**Forum mondial de l'harmonisation
des Règlements concernant les véhicules**

Groupe de travail des dispositions générales de sécurité

Règlement n° 73 (Dispositifs de protection latérale)**Proposition de série 02 d'amendements au Règlement n° 73
(Dispositifs de protection latérale)****Communication de l'expert de la France***

Figure 1

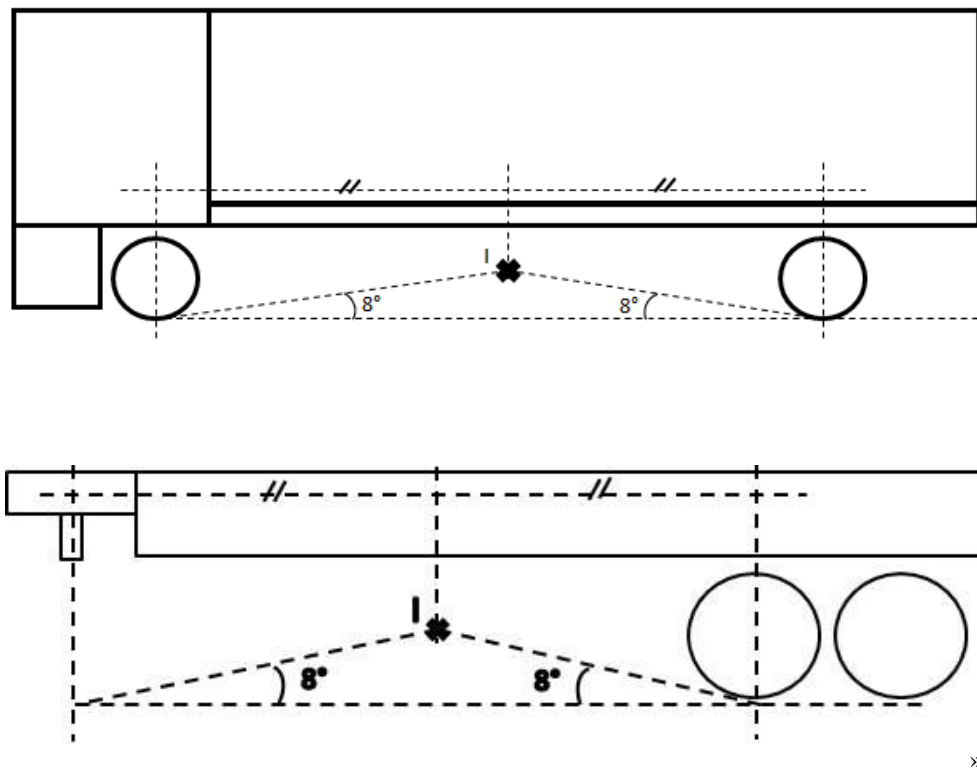
- « 12.8 Le bord inférieur du DPL doit être **situé de telle façon que** :
- a) **Si hauteur de I \leq 350 mm, la garde au sol maximale soit de 350 mm ;**
 - b) **Si 350mm < hauteur de I \leq 450mm, la garde au sol soit égale à cette hauteur ;**
 - c) **Si 450mm < hauteur de I, la garde au sol maximale est de 450 mm ;**

où I est le point d'intersection défini dans la figure 1. ».

Figure 2

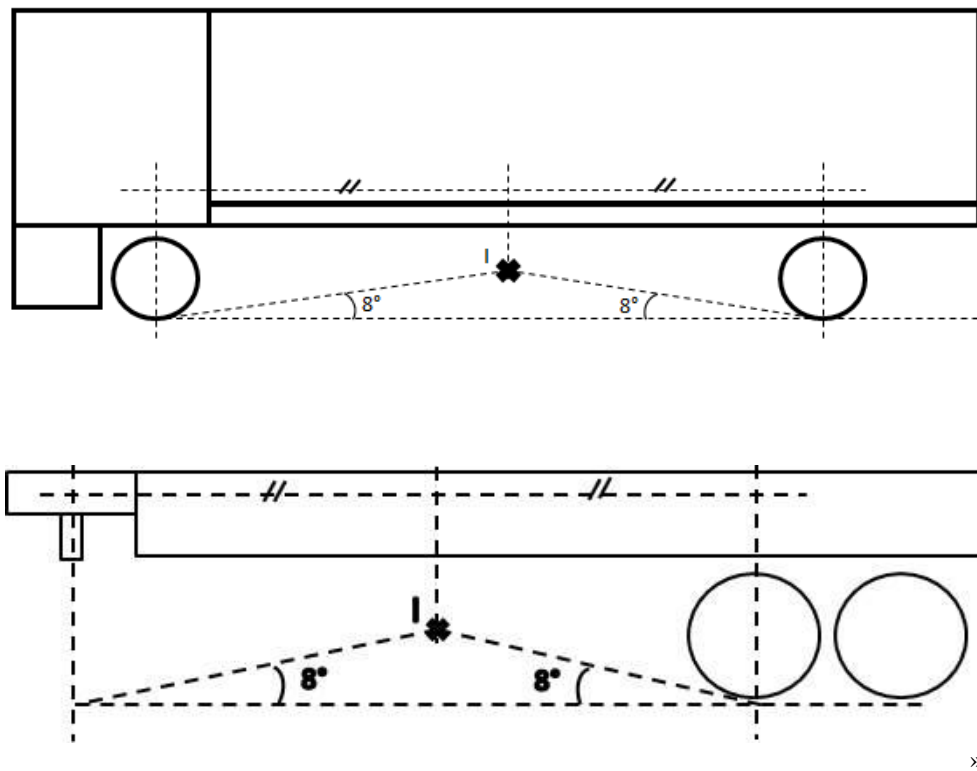
- a) **Si hauteur de I ≤ 350 mm, la garde au sol maximale soit de 350 mm ;**
- b) **Si 350mm < hauteur de I ≤ 450mm, la garde au sol soit égale à cette hauteur ;**
- c) **Si 450mm < hauteur de I, la garde au sol maximale est de 450 mm ;**

où I est le point d'intersection défini dans la figure 2. ».
